**OGGETTO: [ID-VIP: 2677] Istruttoria VIA. Riassetto Rete Elettrica Nazionale
nell'area tra Colunga e Ferrara. Elettrodotti a 132 kV: Colunga-
Altedo; Altedo-Ferrara Sud; Ferrara Sud-Centro Energia. Richiesta
Integrazioni.**

**OGGETTO: Riassetto Elettrodotto a 132 kV Colunga Ferrara -
Richiesta di Integrazioni**

OGGETTO: Procedura di Valutazione di Impatto Ambientale (VIA) di competenza del Ministero dell'Ambiente e della Tutela del Territorio e del Mare, relativa al progetto di riassetto elettrodotti a 132KV: Colunga - Altedo, Altedo - Ferrara sud, Ferrara sud-Centro Energia, presentato da TERNA. **Richiesta integrazioni**

Figura n. 1 - Recettori ubicati in Via Montanara ai civici n. 35, 36 e 37 - Comune di Castenaso.

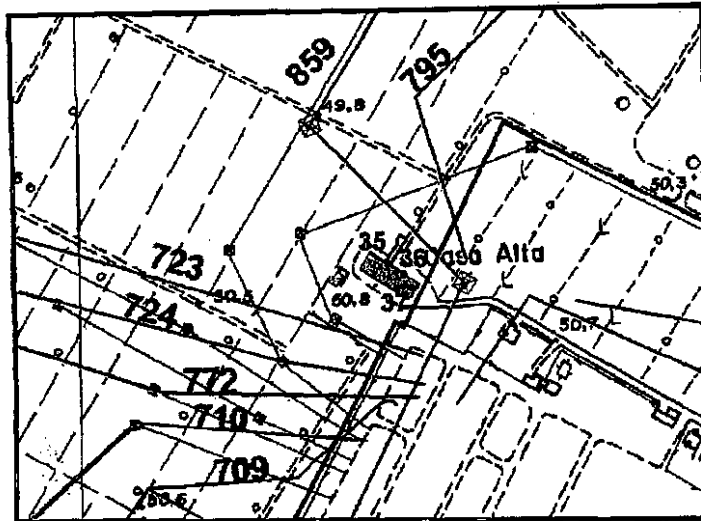
15. fornire le simulazioni modellistiche dello stato attuale dell'induzione magnetica "ante-operam" in prossimità del recettore individuato in via Montanara ai civici 35, 36 e 37 ed ubicato in prossimità della stazione elettrica "Colunga", allo scopo di confrontare lo scenario attuale con quello futuro ("post-operam"); in tali simulazioni modellistiche del campo magnetico valutate sui recettori individuato/individuati in prossimità della stazione elettrica "Colunga" (Figura n. 1), oltre alla campata compresa tra i sostegni n. 1 e n. 2 (indicati nella tavola DU23859B1BDX15212) dell'elettrodotto aereo a

132 kV n. 859 "Colunga - Altedo", siano considerate le linee aeree esistenti, quali (si vedi ad esempio la tavola: DU23859B1BDX15212):

- linea aerea 132 kV n. 795 "Colunga - Mezzolara",
- linea aerea 132 kV n. 723,
- linea aerea 132 kV n. 724,
- linea aerea 132 kV n. 772
- linea aerea 132 kV n. 710
- linea aerea 132 kV n. 709

Estratto Tavola DU23859B1BDX15213 - Esempio di compresenza di più elettrodotti

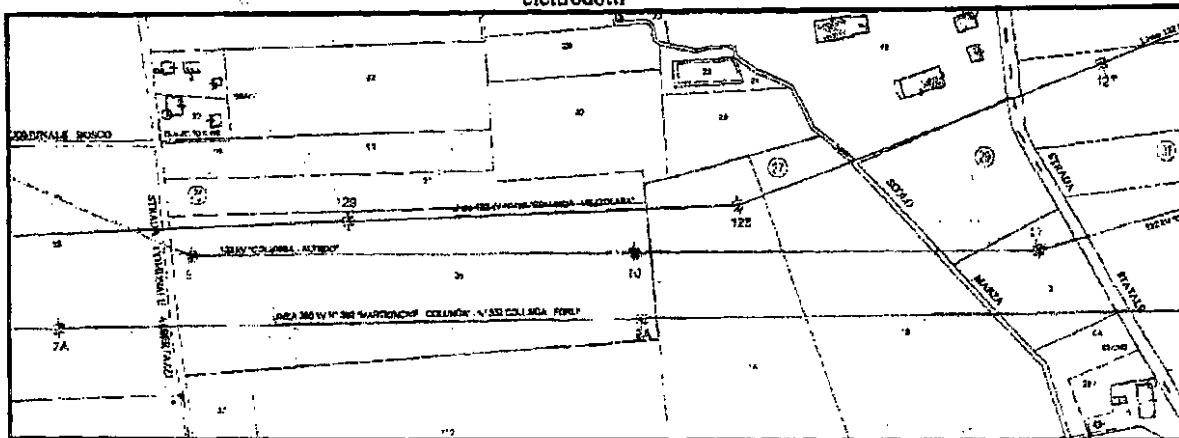
23. si chiede che nelle situazioni in cui si presentino casi di parallelismi e/o di incroci (come evidenziato nella tabella seguente) sia determinata la DPA/APA complessiva valutata considerando la compresenza e l'interferenza di più elettrodotti (sovrapposizione degli effetti)
